改善箇所説明図①

基準不適合発生箇所

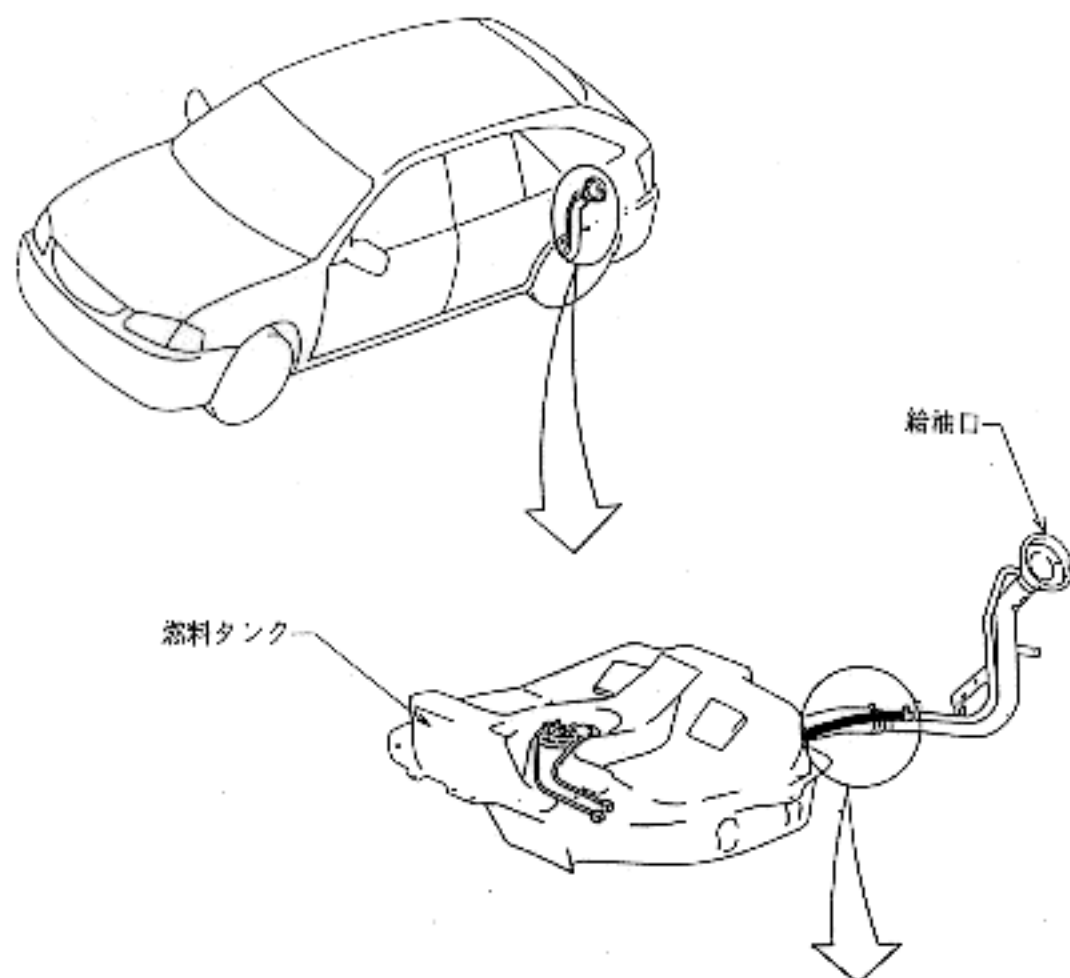
前輪駆動車において、燃料タンクのブリーザホース（燃料注入時にエアを抜くためのホース）の組付工程が不適切なため、当該ホースを傷つけたものがあり、そのままの状態で使用を続けると、最悪の場合、燃料が漏れるおそれがある。

全車両、当該ブリーザホースを良品と交換する。

識別：フューエルリッド裏面に黄色ペイントを塗布する。
